评 估 报 告

报告编号: 重大质检(委)字第 PG202500074 号
委托单位: 九龙坡区利丰达 2 栋 4 单元业主(业主代表:
帅育旗 身份证: 510214198201221527)
工程名称: 九龙坡区利丰达 2 栋 4 单元增设电梯工程
评估项目: 增设电梯井道可行性
报告日期: 2025 年 4 月 7 日

可行性评估报告

图 5-1 车库顶板剔除范围平面布置图(委托方提供)

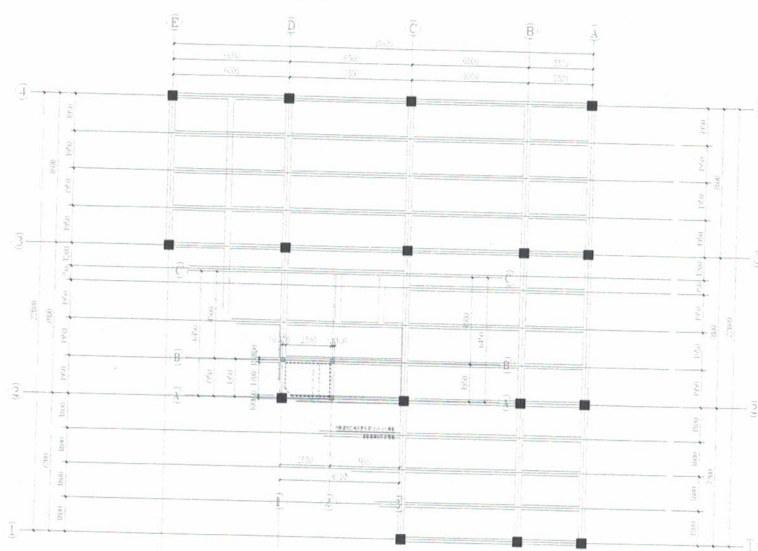
(1) 根据委托方提供的电梯设计资料(详见附录),拟增设电梯位于原房屋车库顶板层(标高为 $\pm 0.000\text{m}$) 2~2+1.950m/D~D+2.550m(原房屋轴线号)范围,其中电梯基础为钢筋混凝土筏板,需先剔除原房屋车库顶板层(标高: $\pm 0.000\text{m}$) 2~2+1.950m/D~D+2.550m(原房屋轴线号)范围板,再新增 200mm 厚钢筋混凝土筏板,剔除范围参见图图 5-1。

(2) 该房屋拟增设电梯基础为钢筋混凝土筏板，需先剔除原房屋车库顶板层（标高： $\pm 0.000\text{m}$ ）2~2+1.950m/D~D+2.550m（原房屋轴线号）范围板，再新增 200mm

厚钢筋混凝土筏板，筏板截面尺寸可行，需邀请有相关资质的单位对新增筏板进行结构设计。

(2) 建议邀请有资质的设计单位对车库顶板层（标高为 $\pm 0.000\text{m}$ ）2~2+1.950m/D~D+2.550m（原房屋轴线号）范围新增电梯井道筏板进行结构设计；同时对该范围的原结构混凝土柱、梁、进行加固设计（原房屋 2/C 轴及 2/D 轴基础进行验算），然后根据加固设计图进行施工。

图 5-2 井道钢柱柱脚节点平面布置图（委托方提供）

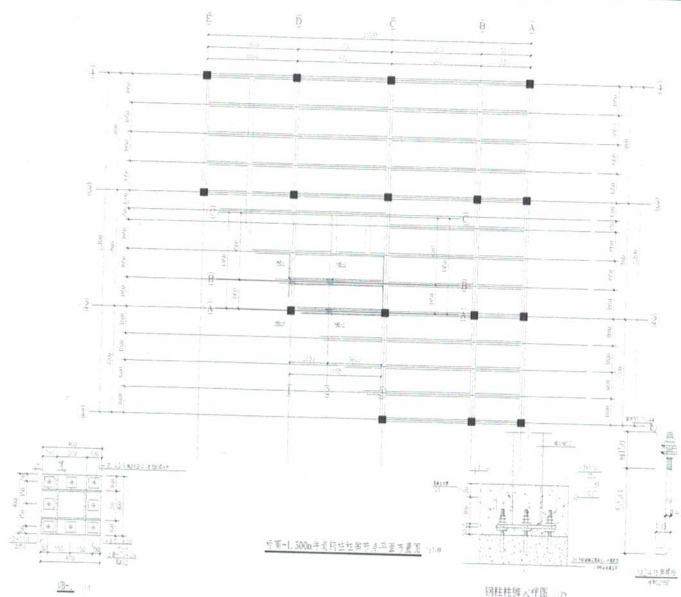
(2) 该房屋拟增设电梯上部主体结构为钢框架结构,钢框架结构的四根钢立柱柱脚通过埋板(每个埋板为 8 颗 M24 螺栓连接)置于车库顶板层(标高为 $\pm 0.000\text{m}$) 2~2+1.950m/D~D+2.550m(原房屋轴线号)范围柱或梁上,柱脚节点参见图 5-2。

(3) 该房屋拟增设电梯主体结构为钢框架结构，钢框架结构的四根钢立柱置于车库顶板层（标高为 $\pm 0.000\text{m}$ ）2~2+1.950m/D~D+2.550m（原房屋轴线号）范围柱或梁上，新增筏板及搁置在原结构柱或梁上的四根电梯钢立柱增加了上述范围原结构柱、梁的负担，应采取加固措施。

图 5-3 原房屋结构结构平面布置图（红色方框为开门洞位置示意）

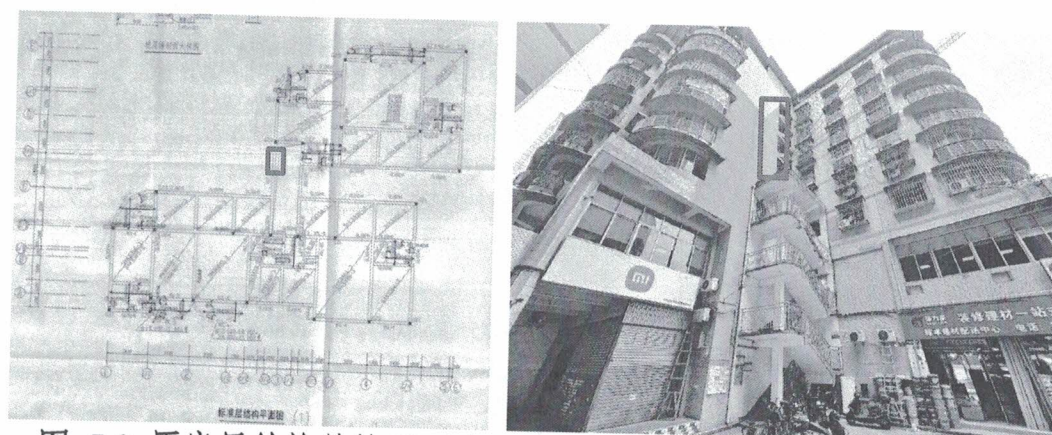
(3) 拟新增电梯通过 6.45m 长钢廊桥在原结构 6.000m（与原结构连接处为砖墙）、12.000m、15.000m、18.000m、21.000m、24.000m、27.000m 标高处与原结构混凝土梁或砖墙上（连接处需置换为混凝土）通过化学锚栓连接。除 6.000m 标高处为半层停靠，其余楼层为平层停靠，楼梯处入户，在原房屋地上四层至八层（标高：12.000m~18.000m）2/C~(2/C+1.8m)/(3/2) 轴范围需剔除原结构砌体墙体，增设电梯门洞，根据委托方提供的原结构竣工图纸并结合现场调查，开门洞位置上方均有原结构混凝土梁及构造柱，新开门洞位置示意图参见图 5-3、图 5-4。

(5) 在原房屋地上四层至八层（标高：12.000m~18.000m）2/C~(2/C+1.8m) / (3/2) 轴范围需剔除原结构砌体墙体，增设电梯门洞，根据委托方提供的原结构竣工图纸并结合现场调查，开门洞位置上方均有原结构混凝土梁及构造柱，开洞前需邀请有相关资质的单位进行设计。

(3) 新增电梯上部结构应与原结构连接可靠, 连接位置参见设计图纸, 在原房屋地上四层至八层 (标高: 12.000m~18.000m) 2/C~(2/C+1.8m)/(3/2) 轴范围需剔除原结构砌体墙体, 再增设电梯门洞, 开洞前需邀请有相关资质的单位进行设计, 若原结构产生开裂破损等现象应进行加固处理。

图 5-4 五层至七层电梯结构平面布置图（委托方提供）

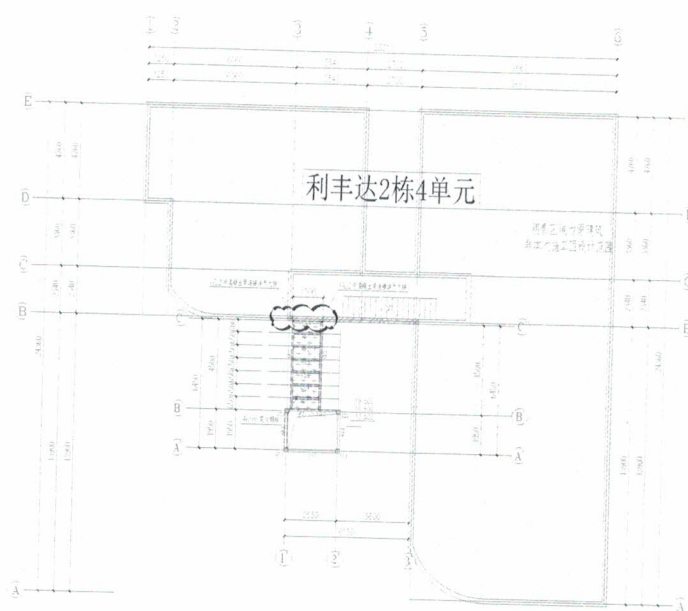
(4) 该房屋拟增设电梯钢框架上部通过 6.450m 长钢连廊与原有结构混凝土梁或砖墙（原房屋标高：6.000m 处，连接处置换为混凝土）上通过化学锚栓连接在合理设计新增钢梁与原结构混凝土梁或砖墙的连接后，不会造成原房屋安全隐患，该房屋新装电梯后，能够保证上部主体结构安全使用。

图 5-7 室外楼梯钢筋锈蚀、保护层脱落典型外观现状

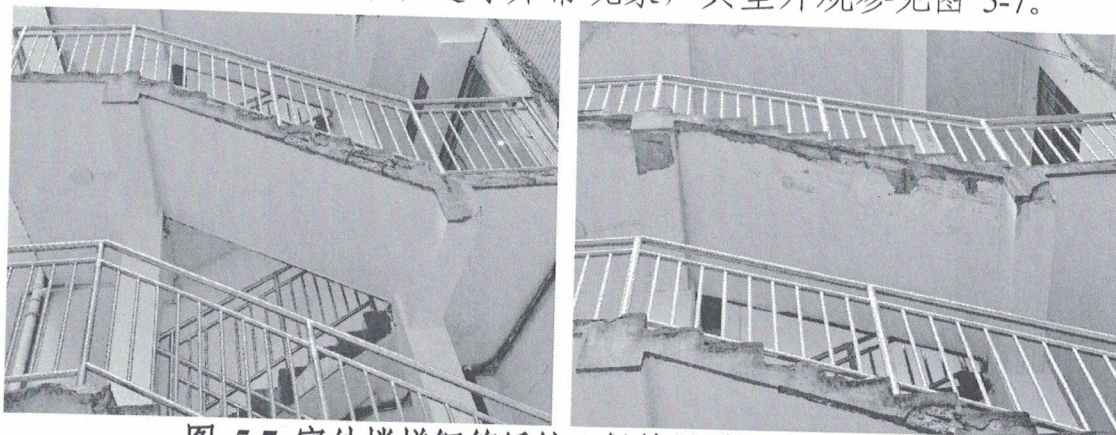
(1) 现场调查除该房屋室外楼梯踏步及梯板存在局部钢筋锈蚀、保护层脱落外,调查期间暂未发现该房屋因地基基础不均匀沉降引起的构件裂缝、墙体裂缝等异常现象,典型外观参见图 5-7。

(4) 建议对室外楼梯踏步及梯板钢筋锈蚀保护层脱落部位进行修复处理, 确保房屋耐久性。
